INFORME DE HITO DE CONTROL N° 001-2020-OCI/0454-SCC

OBRA: "CREACIÓN VÍA CANAL TRAMO UBICADO ENTRE EL A.H. PAREDES MACEDA Y A.H. CIUDAD DEL SOL, DESDE LA AV. GRAU HASTA EL DREN MALDONADO, CENTRO POBLADO DE SAN MARTÍN, DISTRITO VEINTISÉIS DE OCTUBRE - PROVINCIA DE PIURA, REGIÓN PIURA"

ÍTEM III: "REHABILITACIÓN DEL DREN TELEFÓNICA – ENACE, DESDE LA AV. SÁNCHEZ CERRO HASTA EL DREN MALDONADO, DISTRITO VEINTISÉIS DE OCTUBRE - PIURA, PIURA"

HITO DE CONTROL N° 1 - VALORIZACIÓN CORRESPONDIENTE AL MES DE DICIEMBRE DE 2019 Y CULMINACIÓN DE OBRA.

Imágenes n.os 1 y 2.

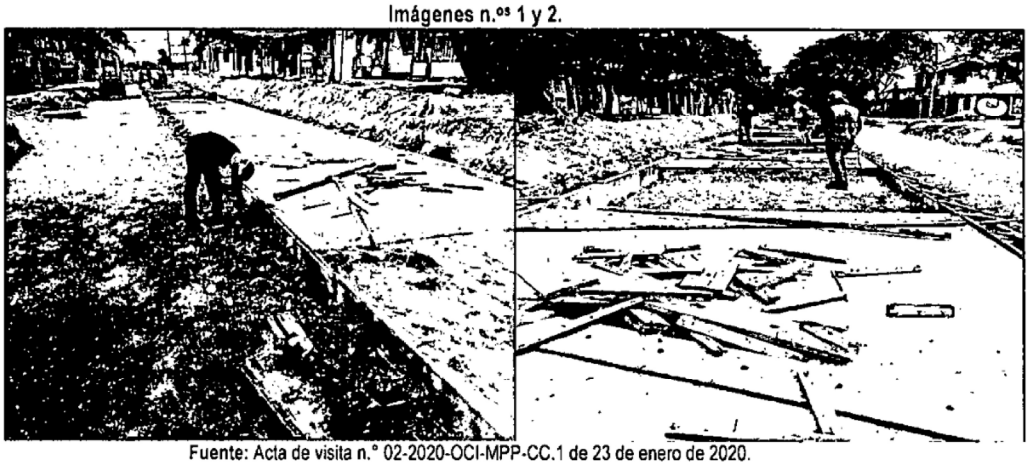
En la imagen n.º 1, se aprecia la ejecución de trabajos de desencofrado de losa de concreto recientemente ejecutada; trabajos realizados por personal obrero sin la totalidad de los implementos de seguridad. Asimismo, se aprecia frente de trabajo sin intervenir y deficiente señalización de medidas de seguridad. En la imagen n.º 2, se aprecia encofrado de losas habilitado para posterior colocación de losa de concreto.

Conforme se aprecia en las imágenes anteriores, al 23 de enero de 2020, fecha en la cual se efectuó la visita técnica, se evidenció que existen áreas de trabajo habilitadas y disponibles para intervenir en el tramo 1, comprendido entre la Prolongación Avenida Sánchez Cerro y Prolongación Avenida Grau (Progresiva 0+000 a 0+500), las mismas que corresponden a metas que no son materia de consultas, ni adicionales de obra.

Imagen n.°3

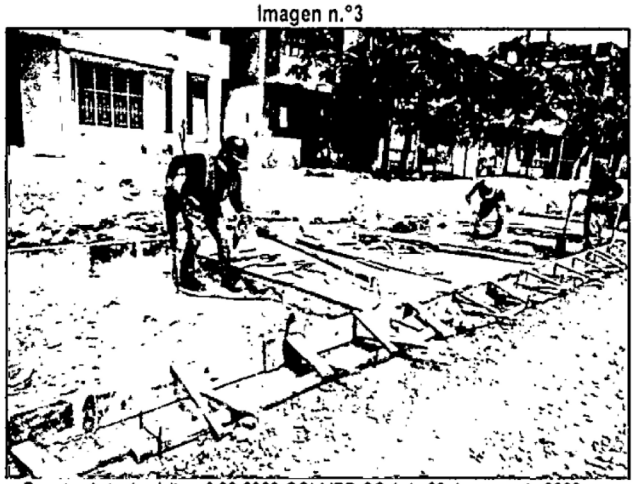
En la imagen n.º 3, se aprecia trabajos de corte y retiro de 5 cm de base para colocación de losa de concreto, así como la falta de señalización adecuada en áreas de trabajo.

Imágenes n.ºs 6, 7, 8, 9, 10 y 11
Presencia de fisuras y grietas en losa de concreto

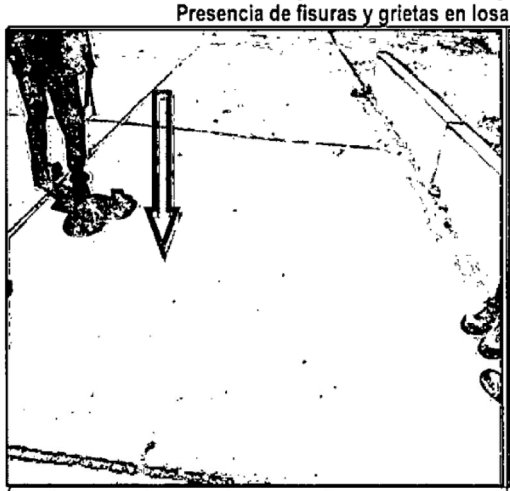
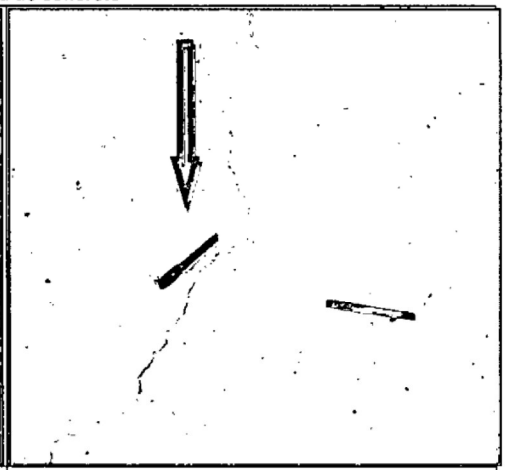
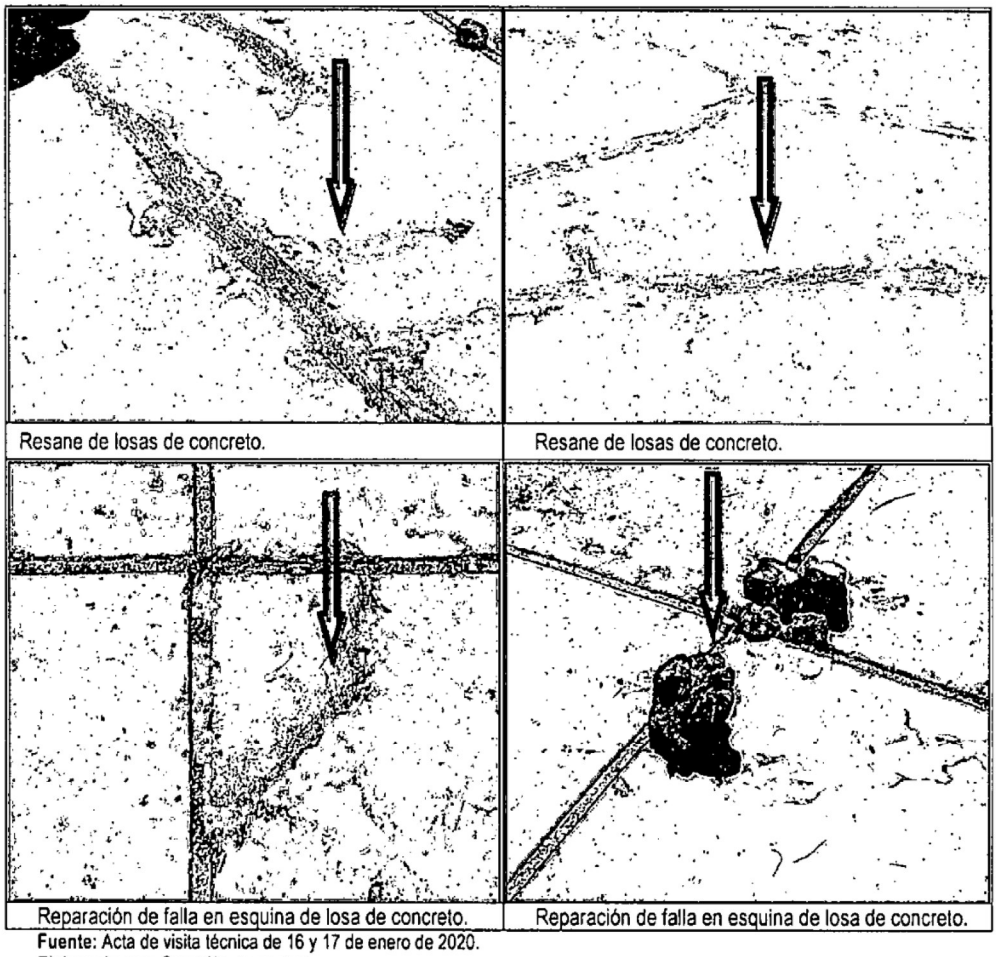
Conforme se advierte, en el cuadro precedente, las fisuras y grietas se presentaron de manera recurrente en las losas de la vía canal (20 losas), habiendo requerido el supervisor la demolición de las mismas.

Lo descrito anteriormente evidencia las deficiencias en el acabado, presencia de fisuras y grietas en el pavimento de concreto, así como la baja resistencia del concreto vaciado en obra.

Imágenes n.os12, 13 y 14
Corte de terreno natural en bocacalles sin protección, sin pases peatonales y señalización

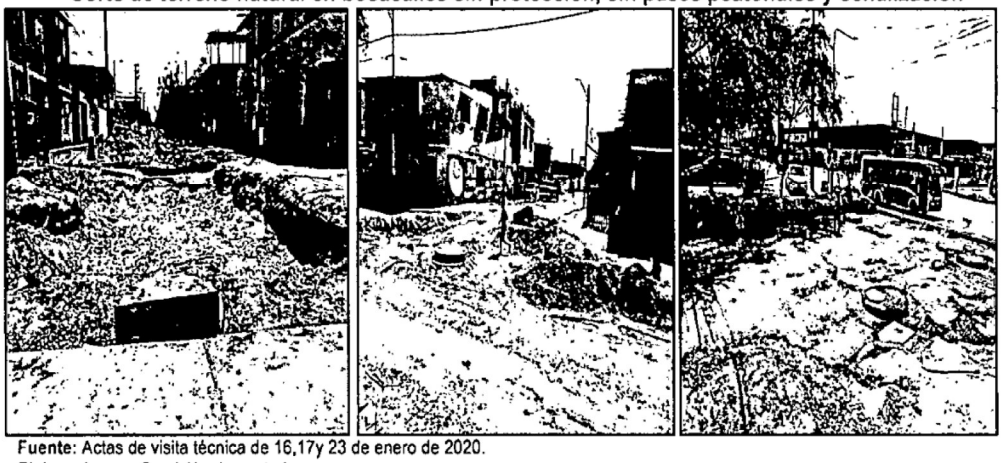
Durante la inspección física a la obra efectuada por la comisión de Control Concurrente, los días 16, 17 y 23 de enero de 2020, sé constato la ausencia del especialista en seguridad, según las actas n.ºs 1 y 2 de fecha 17 y 23 de enero de 2020, así como la implementación parcial de medidas de seguridad de obra tales como: la falta de señalización del área de trabajo, de las zonas de corte de terreno a nivel de sub rasante de las bocacalles, falta de implementación de los pases peatonal, conos de señalización, y la falta de equipos básicos de protección personal (EPP´s) del personal obrero; conforme se muestra en las imágenes siguientes:

Imágenes n.os 17 y 18

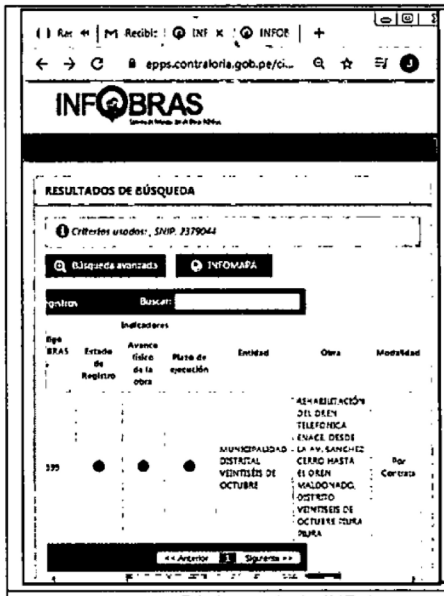
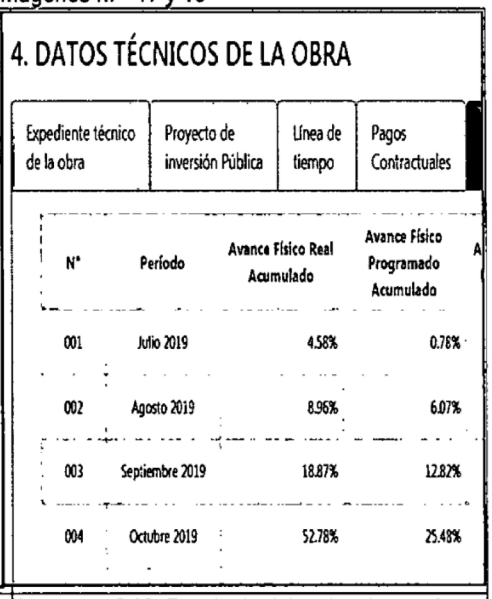
De la revisión de la información de la obra, con código único n.°2379044 y código INFObras 87699, efectuada durante la ejecución del presente hito de control, se verificó en la página web https: //apps.contraloria.gob.pe/ciudadano que, la Entidad registró el avance físico y financiero de la obra hasta octubre de 2019, es decir no ha actualizado el avance situacional de la ejecución de la obra en el sistema de información de obras públicas INFObras de la Contraloría General de la Republica. Según se aprecia en las imágenes siguientes:
